茨城県原子力安全対策委員会
東海第二発電所
安全性検討ワーキングチーム(第25回)
ご説明資料

委員からの指摘事項等を踏まえた論点及び 県民意見を踏まえた論点への説明

2023年10月4日

日本原子力発電株式会社

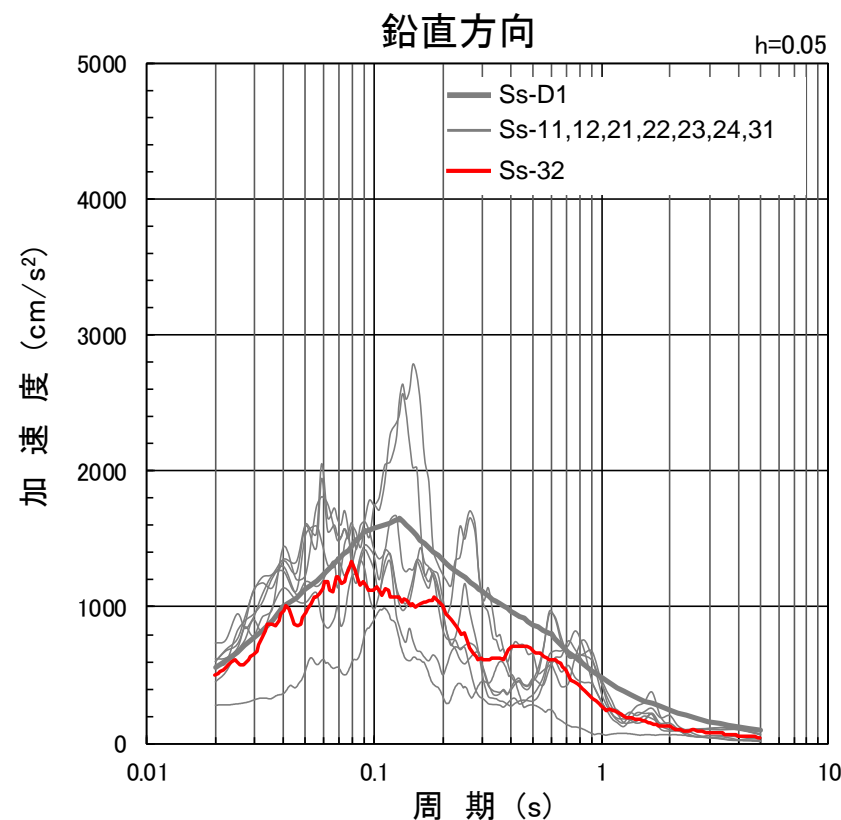
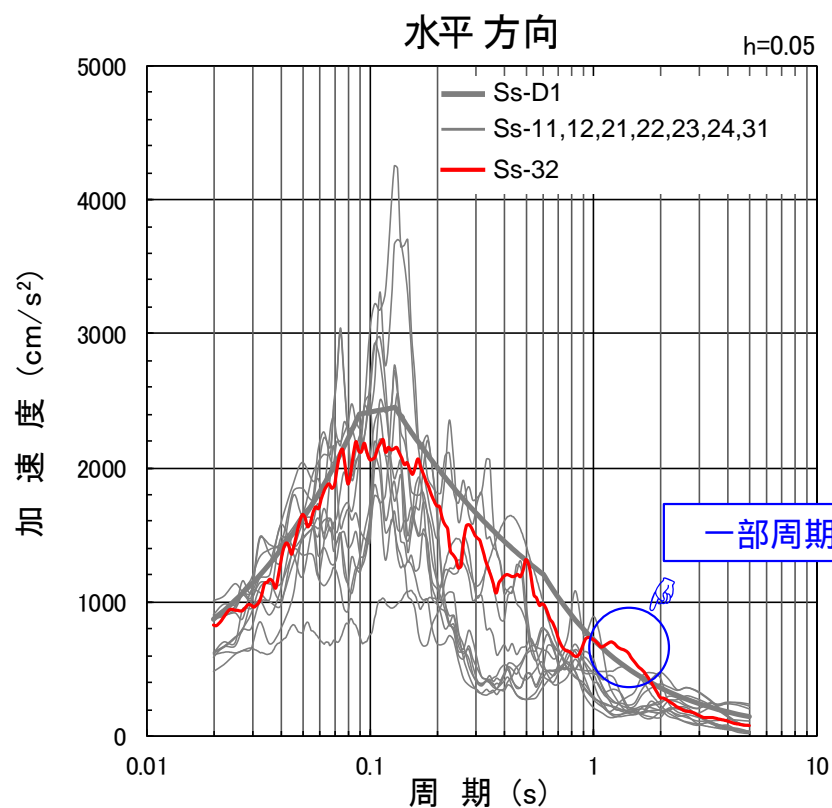
■ Ss-32に対する施設等の耐震性の詳細評価を実施中であるが、施設等への影響確認を行った結果、**機能維持への影響はないものと考えている。**

- ・ 応答スペクトルの比較において、Ss-32は許可済のSsに対して水平方向の長周期帯の一部(1秒から2秒)で超えるため、当該位置に固有周期を有する施設等について、影響確認を行った。
- ・ その結果、常設代替高圧電源装置について、地震による機能維持のために実施した加振試験結果に影響があることを確認したため、Ss-32を考慮した加振波を用いて加振試験を行い、**機能維持に問題ないことを確認した。**
- ・ その他の施設等については、許可済のSsでの評価結果に包絡されるか、または評価結果に包絡されなくても**耐震裕度内に収まるものと想定している。**

参考図 原子炉建屋オペフロ面の床応答スペクトル比較図(EW方向)

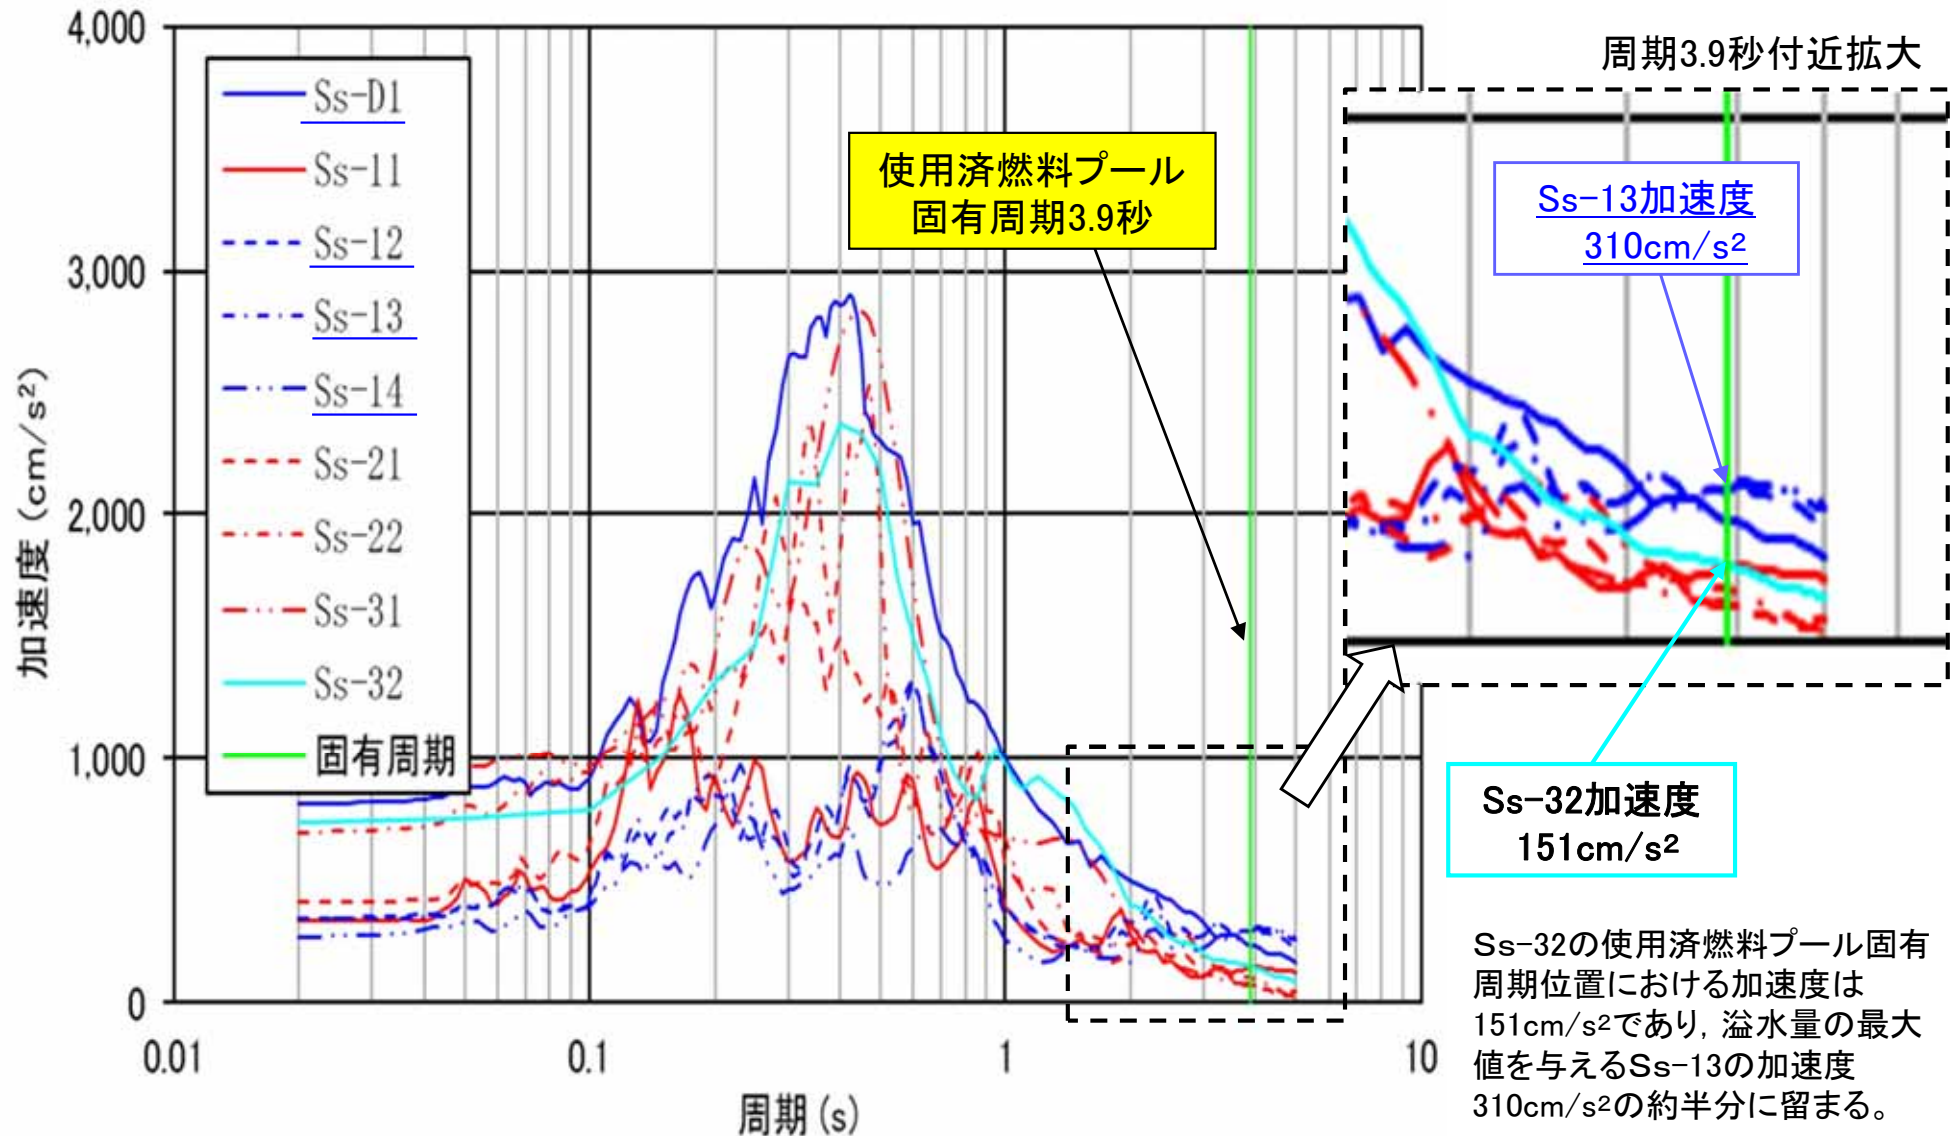
- ・ 現行の基準地震動Ssによる溢水量及び使用済燃料プールが有する固有周期における加速度値を表に整理した。
- ・ 表より、スロッシングの溢水量が多いSs-12, 13及び14は固有周期位置における加速度が大きい結果を示しており、スロッシングの溢水量は固有周期位置の加速度の大きさに依存することが分かる。
- ・ 基準地震動として新たに策定したSs-32の使用済燃料プール固有周期位置における加速度は151cm/s²であり、溢水量の最大値を与えるSs-13の加速度310cm/s²の約半分に留まるため、Ss-32のスロッシングによる溢水量は現行Ssによる溢水量を超えることはない<参考図参照>

FIGURE 9. Concentration of Elemental Iodine in the Main Room, Run A6

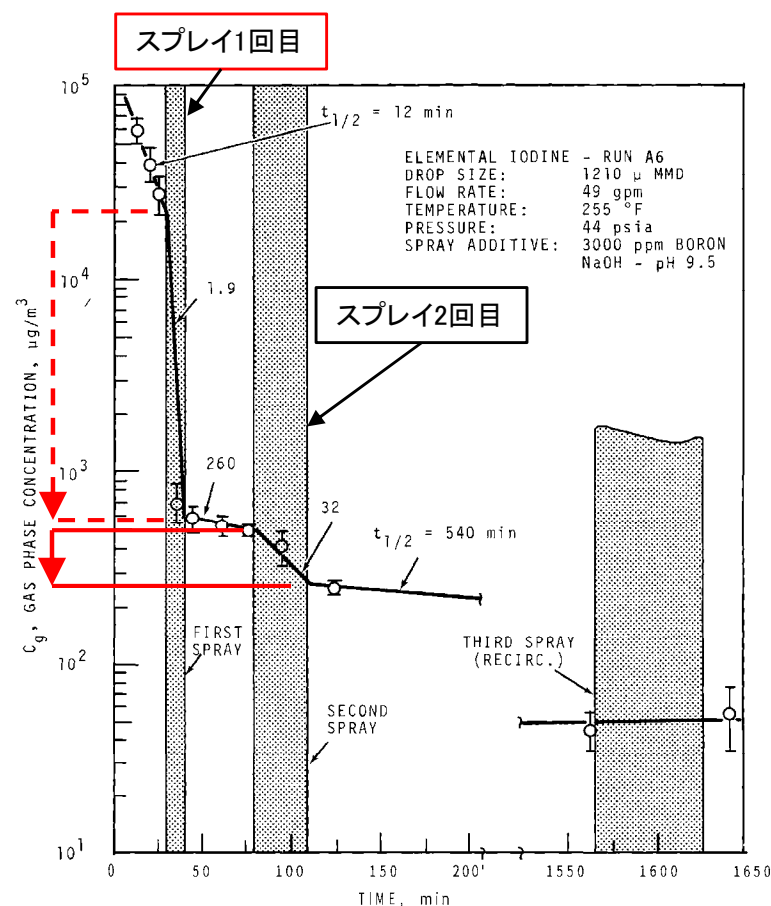
51ページなんですが、可搬型代替注水大型ポンプと放水砲に関する質問を1点したいと思います。

昨年12月25日に行われました県の東海第二原発安全対策の会議において、原子炉建屋が破壊して、放射性物質が大気中に放出される場合、原電は放水で拡散を防止すると方針を示した際に、どのくらい拡散を抑制できるのかと座長がただしたところ、原電は、定量的にはかったものではないという回答をしたということです。具体的な効果は把握していないというふうに新聞で報道されました。

そこで質問ですが、具体的な効果は把握していないとか、わからないと、放射性物質の打ち落としの実績がなく、当てにならない原電に任せてよいと適合するものとした規制委員会の判断は間違いだったのではないかというふうに思いますが、その確認はされているのでしょうか。

- 放水による放射性物質の除去効果について、**格納容器スプレイ※での実験結果**を参考に添付する。
- 下図に示すとおり**スプレイを行うことでヨウ素濃度が低下**している。その他セシウム等についても同様の傾向があることが分かっている。(1回目のスプレイでヨウ素濃度が約9割低下)
- 格納容器スプレイの実験及び前頁の除塵効果の実験とは条件等異なるが、放水砲による放水もこれらと同様の効果を狙ったものであり、**大気中に拡散する放射性物質の低減効果が期待できる。**

水素排出時の放射性物質低減イメージ図
論点No.133-4

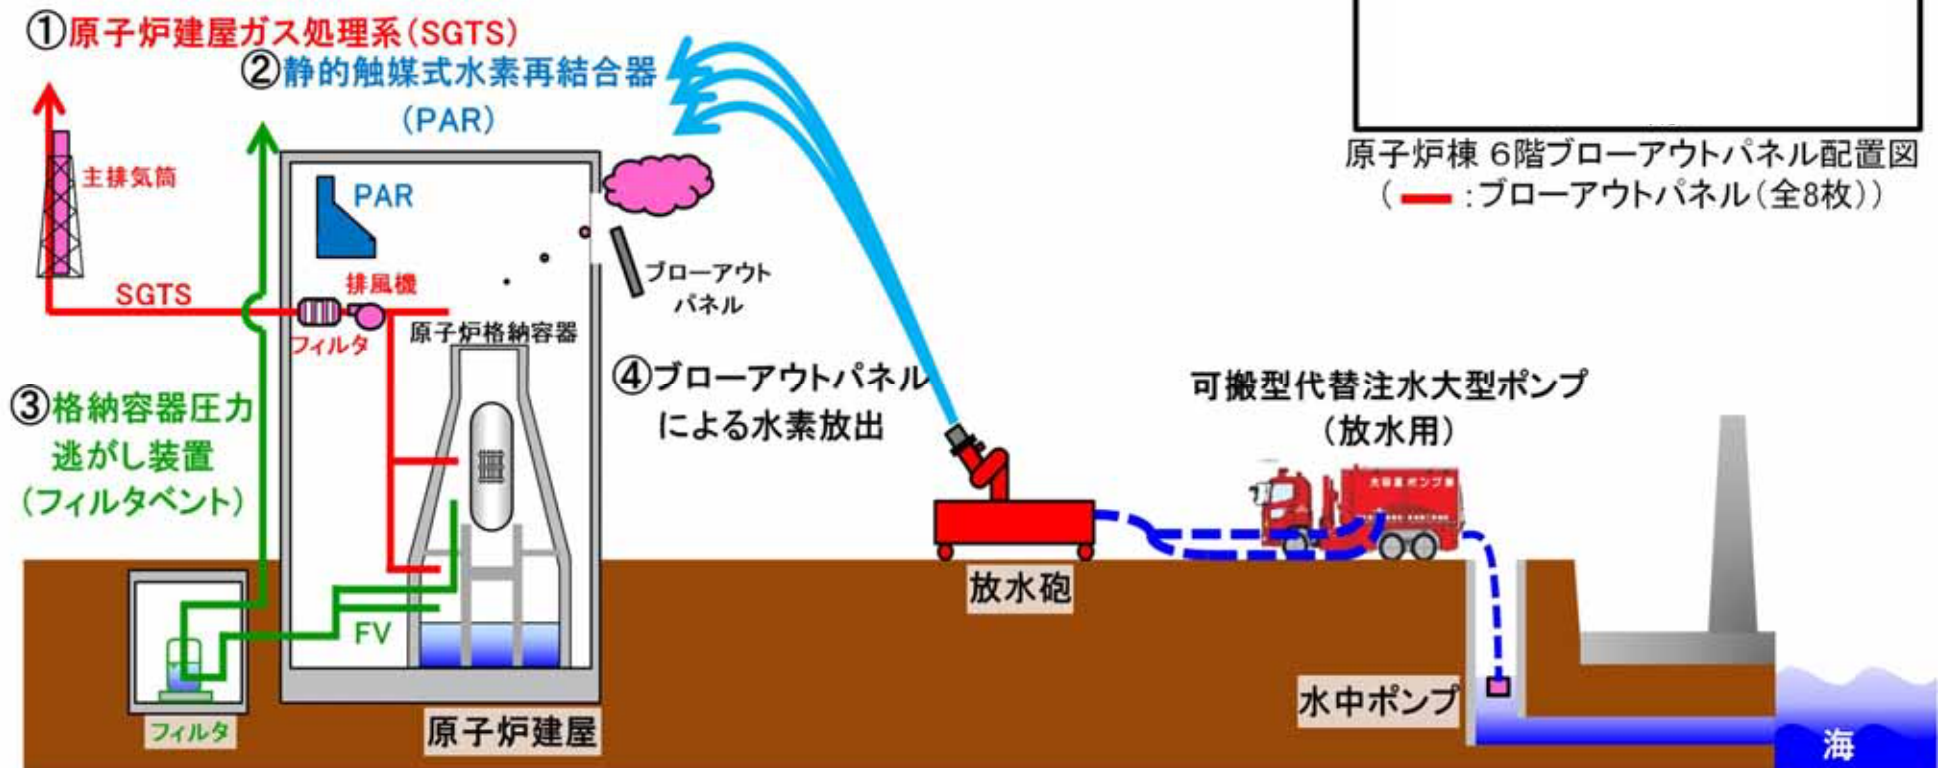
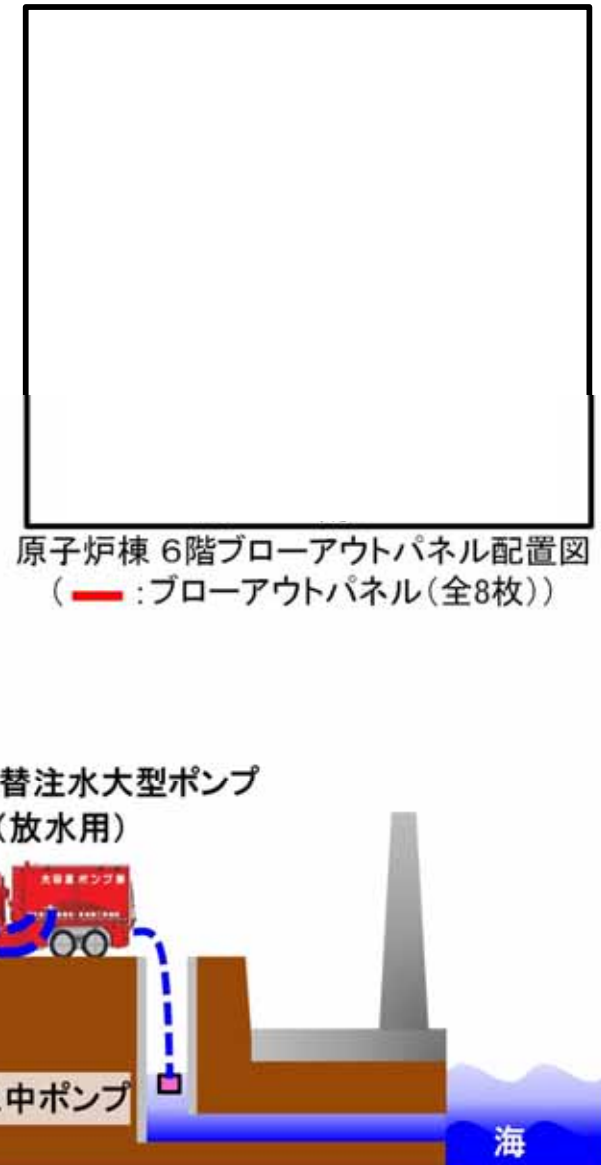
- 炉心損傷時に発生した水素による原子炉建屋内での水素爆発防止対策を下図①～④に示す。
- ④のブローアウトパネルの開放による原子炉建屋からの水素排出時、同時に建屋内の放射性物質も放出される可能性がある。
- ブローアウトパネル開放時の**大気への放射性物質放出低減方策については、速やかな水素排出に対して悪影響を及ぼさない方策として、開口箇所に向けた放水砲による放水を行う。***
